改善箇所説明図

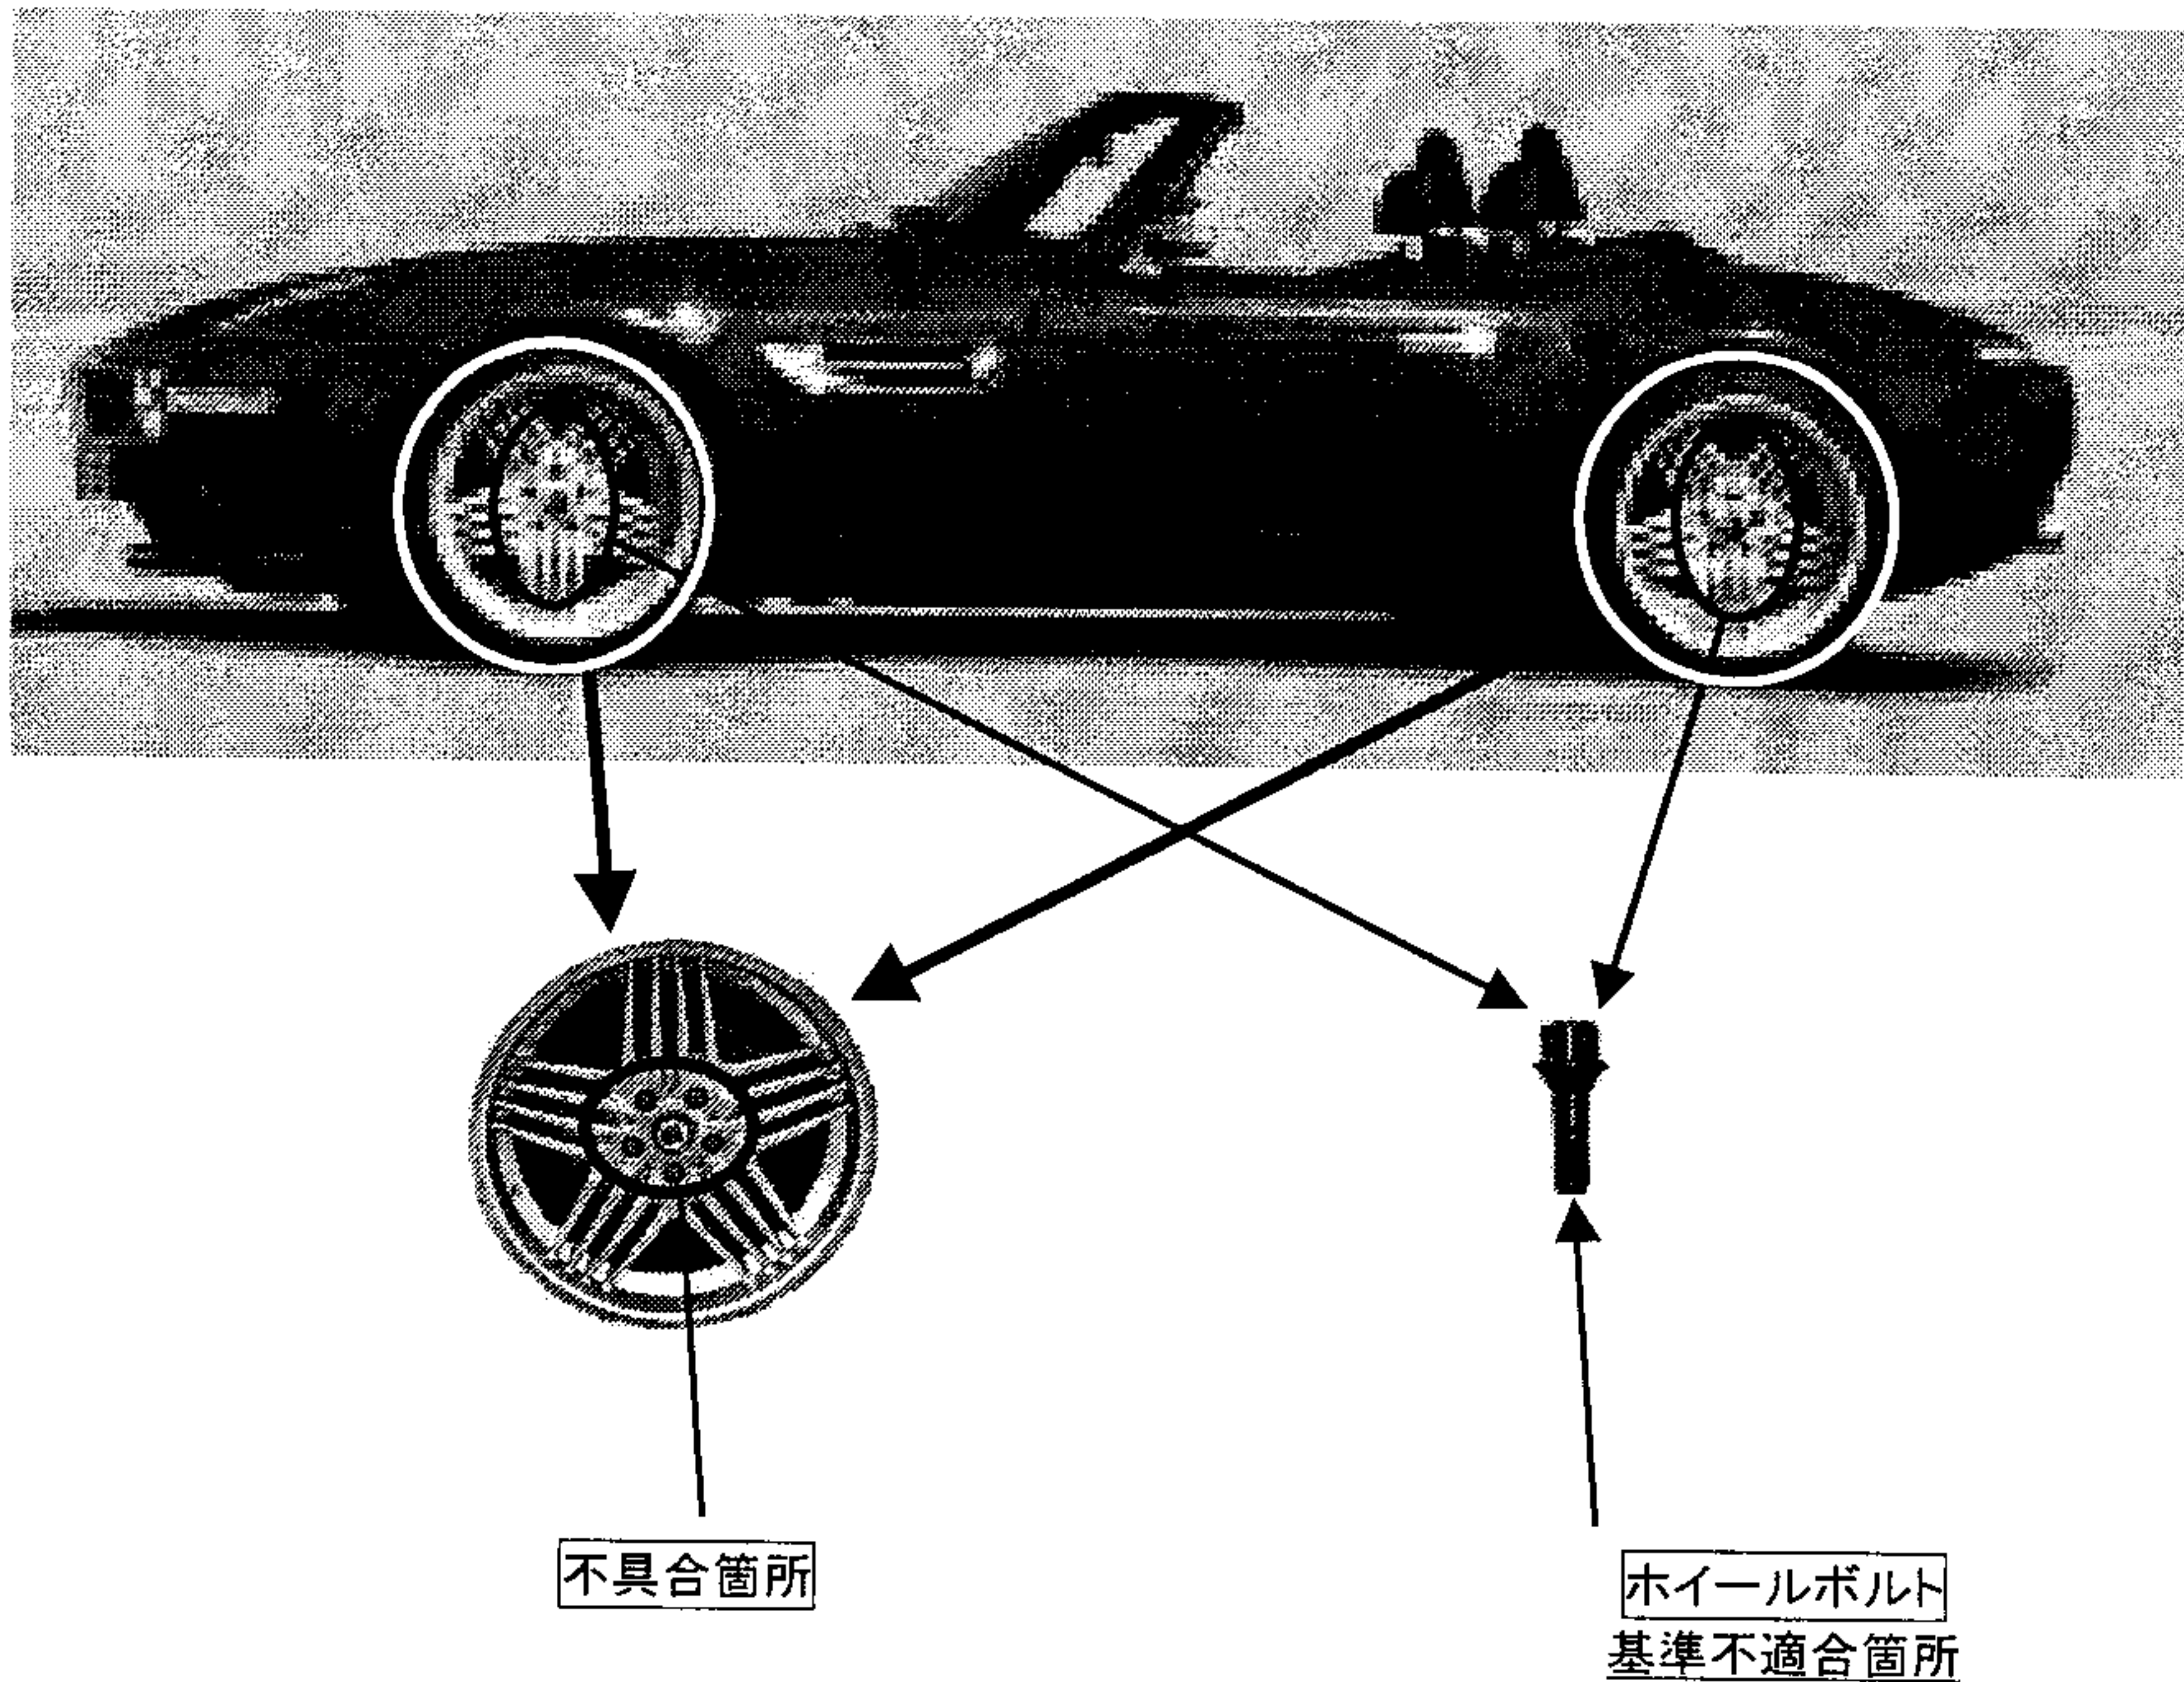
走行装置において、ホイールボルトの形状および締め付け方法が不適切なため、当該ボルト脱着の繰り返しにより、ホイールに締め付け跡がつき、最悪の場合、締め付けトルクが低下して当該ボルトが緩むおそれがある。

全車両、ホイールボルトを対策品と交換し、新しい締め付け手順にて取り付ける。

識別: エンジンルーム内右ストラット前側(車台番号打刻付近)に白色のペイントマークを塗布する。
